REALIZZAZIONE DI N.2 IMPIANTI IDROELETTRICI IN CESSIONE TOTALE SU IMPIANTO IRRIGUO IN ESERCIZIO IN FRAZ. BAULIN CON LE ACQUE DEL CMF RUNAZ E CMF BAISE PIERRE, LO LAIR E PLAN RAFFORT, NEL COMUNE DI AVISE

INTEGRAZIONI AL PROGETTO DEFINITIVO

RELAZIONE INTEGRATIVA

Codice elaborato: **INT.1DC.101.INT**

Figura 1 – Curve di livello dell'induzione magnetica generata da cavi cordati ad elica – calcoli effettuati con il modello tridimensionale “Elico” della piattaforma “EMF Tools”, che tiene conto del passo d'elica.

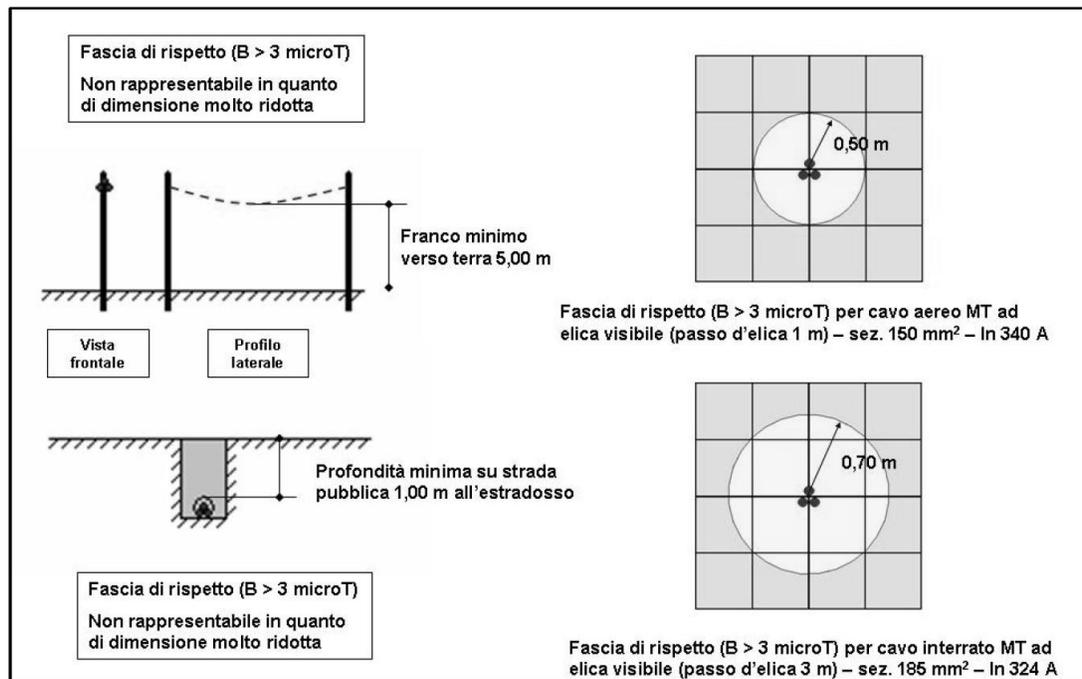
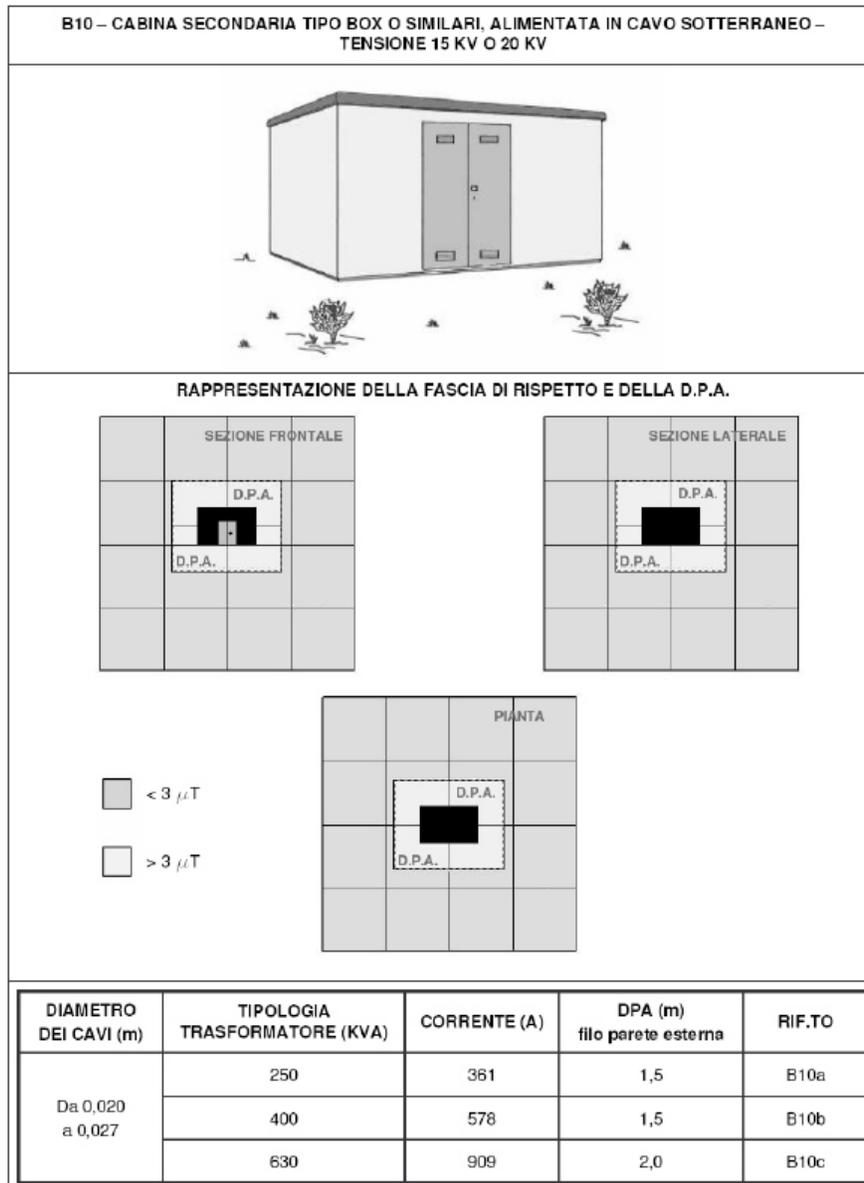
- *RADIAZIONI NON IONIZZANTI: "Il tratto di cavo interrato non necessita del calcolo della fascia di rispetto per quanto definito al paragrafo 3.2 del Decreto del 29 maggio 2008 del Ministero dell'Ambiente e della Tutela del Territorio e del Mare "Approvazione della metodologia di calcolo per la determinazione delle fasce di rispetto per gli elettrodotti" pubblicato sulla G.U. n. 156 suppl. ord. n 160 in data 05-07-2008. Dall'analisi della relazione generale e delle tavole allegate si ricava che all'interno della centrale idroelettrica sarà installato un trasformatore BT/MT. In base alla Legge quadro n. 36 del 22/02/2001, "Legge quadro sulla protezione dalle esposizioni a campi elettrici, magnetici ed elettromagnetici" deve essere calcolata dal proprietario degli impianti la fascia di rispetto: nella documentazione di progetto allegata non è presente tale calcolo per cui si richiede una integrazione in tal senso. La definizione di fascia di rispetto per gli elettrodotti, sia linee che cabine di trasformazione, le modalità di calcolo e i dati necessari alla verifica da parte degli enti competenti sono indicate nelle normative vigenti: DPCM 08/07/03 "Fissazione dei limiti di esposizione, dei valori di attenzione e degli obiettivi di qualità per la protezione della popolazione dalle esposizioni ai campi elettrici e magnetici alla frequenza di rete (50 Hz) generati dagli elettrodotti." (Gazzetta Ufficiale n. 200 del 29 agosto 2003)" e "Decreto del 29 maggio 2008 del Ministero dell'Ambiente e della Tutela del Territorio e del Mare "Approvazione della metodologia di calcolo per la determinazione delle fasce di rispetto per gli elettrodotti" pubblicato sulla G.U. n. 156 suppl. ord. n. 160 in data 05-07-2008", in cui viene, anche, definita una grandezza preliminare chiamata Distanza di prima approssimazione (Dpa) di più facile valutazione. È possibile sfruttare le disposizioni introdotte nei decreti suddetti per le cabine di trasformazione standard, con opportune stime cautelative".*

Per quanto sopra esposto l'elettrodotto oggetto della presente relazione, essendo composto da linee di Media Tensione in cavo cordato ad elica interrato non rientra nel campo di applicazione del Decreto 29 maggio 2008 in quanto le relative fasce di rispetto hanno un'ampiezza inferiore alle distanze previste dal DM 21 marzo 1988, n. 449 e s.m.i..

Non è pertanto necessario procedere al calcolo delle DPA in quanto i limiti di esposizione stabiliti dalla legislazione vigente risultano ampiamente rispettati.

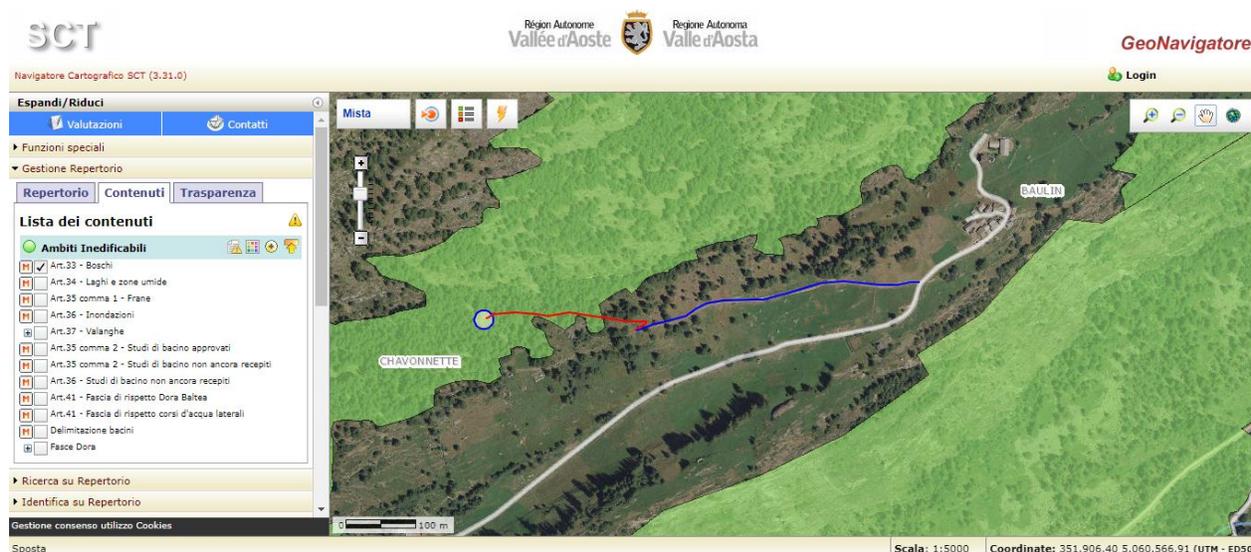
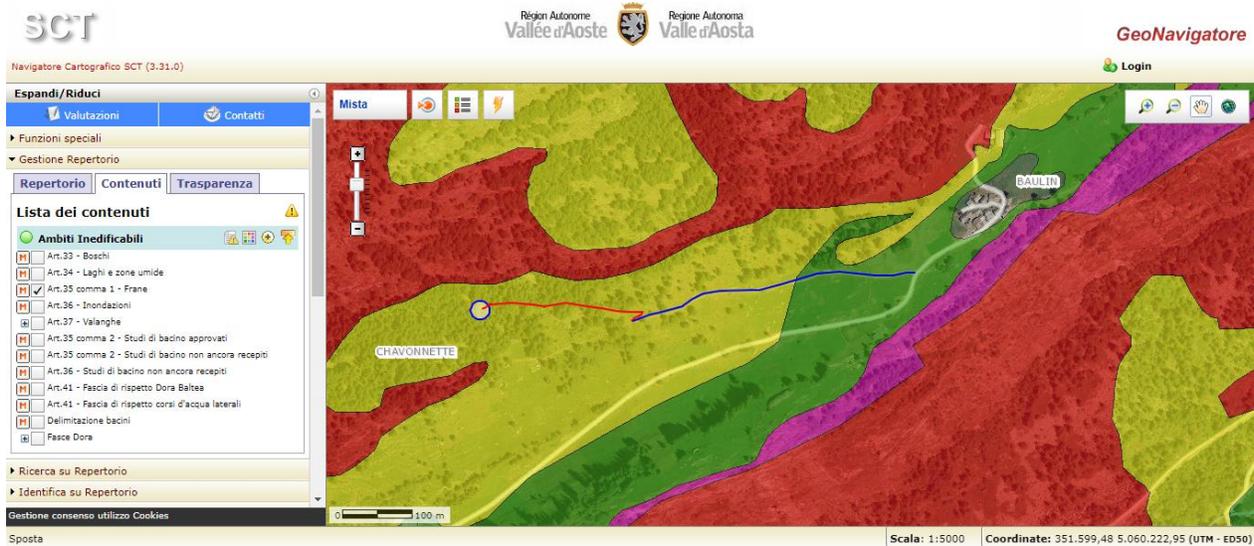
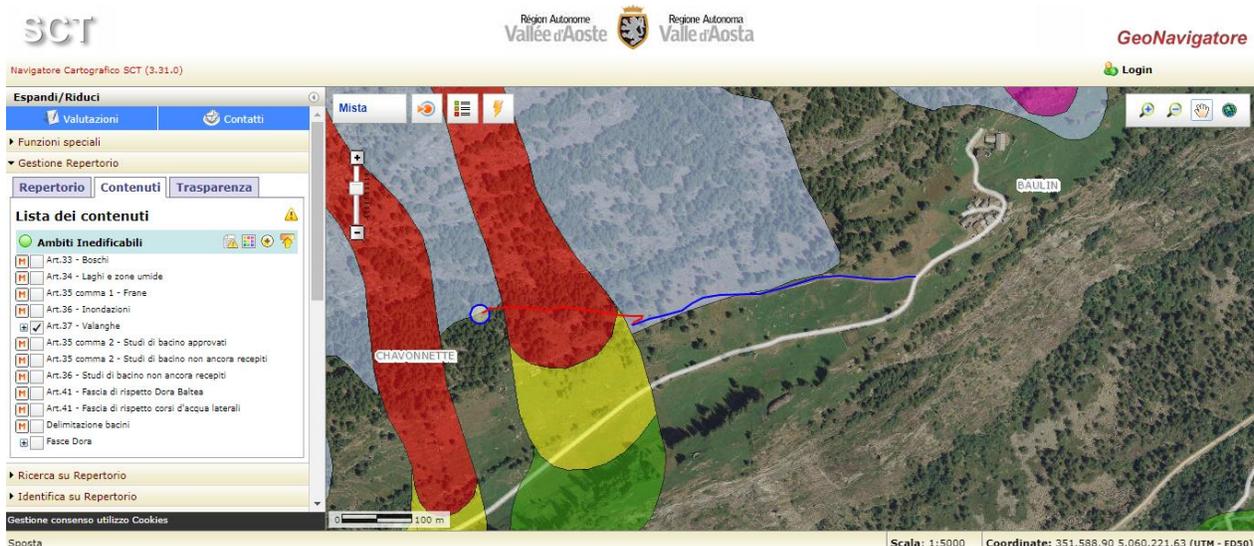
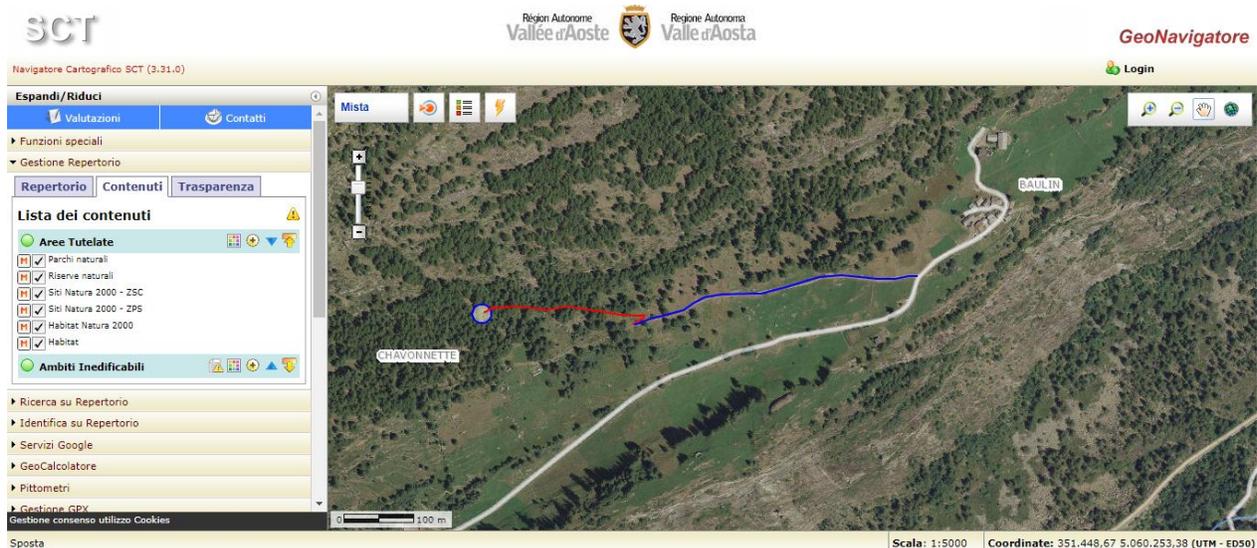
1. *Necessità di presentazione della relazione geologica e compatibilità.*

Si veda l'elaborato INT.1DC.104.GEOL – Relazione Geologica e di compatibilità.

Di seguito si indicano i vincoli insistenti nella zona di studio (**cerchio giallo** = locale centrale; **linea rossa** = pista di cantiere; **linea blu** = tratto di elettrodotto su pista poderale) secondo quanto definito sul GeoNavigatore della Regione Autonoma Valle d'Aosta.

Art.33 – Aree boscate: solo la parte più a monte della pista e il locale centrale ricade in zona boscata.

Art.35 comma 1 – Rischio frana: le opere ricadono in prevalenza in zona gialla.

Art.37 – Rischio valanghe: solamente un tratto di pista risulta assoggettato al rischio valanga, tuttavia, tale rischio non compromette il funzionamento dell’impianto in quanto in quel tratto il cavidotto risulta interrato.

Aree tutelate o protette: l'intera area di studio non risulta soggetta a vincoli legati ad aree protette o tutelate.

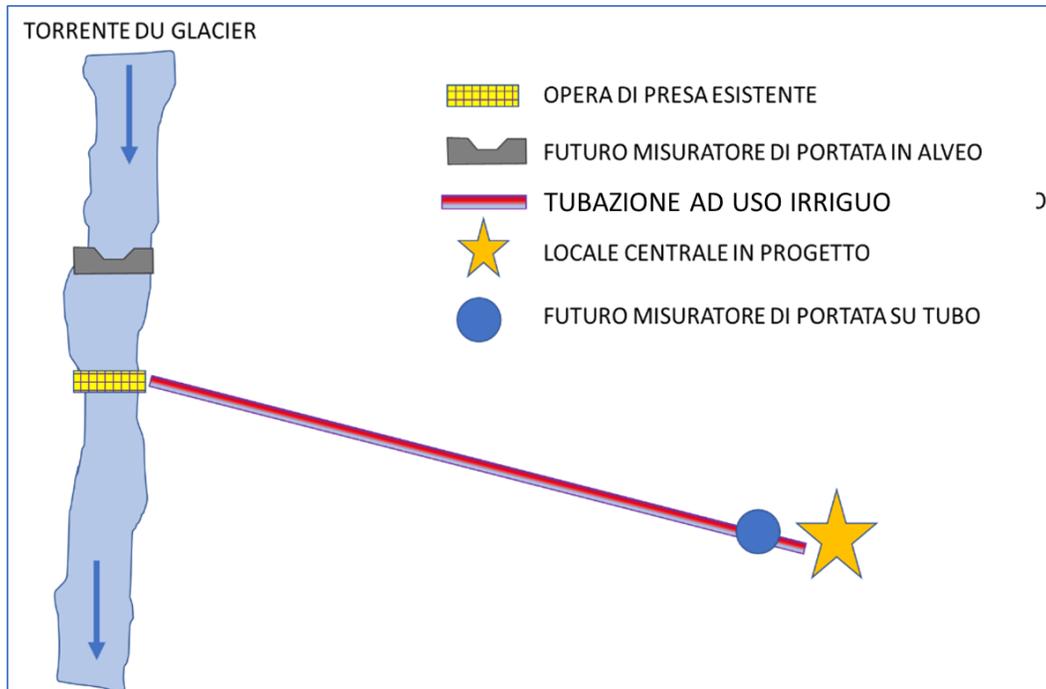
PARERE RILASCIATO DAL CONSORZIO REGIONALE PESCA: FUNZIONARIO STELLIN Daniele*Chiarimenti in merito al DMV.***RISPOSTA:**

Si sottolinea che la portata utilizzata ad uso idroelettrico risulta inferiore alla portata derivata (in concessione) da parte dei vari consorzi irrigui:

- Portata di concessione della derivazione per i vari consorzi: 174 l/s;
- Portata a co-uso idroelettrico: 134 l/s.
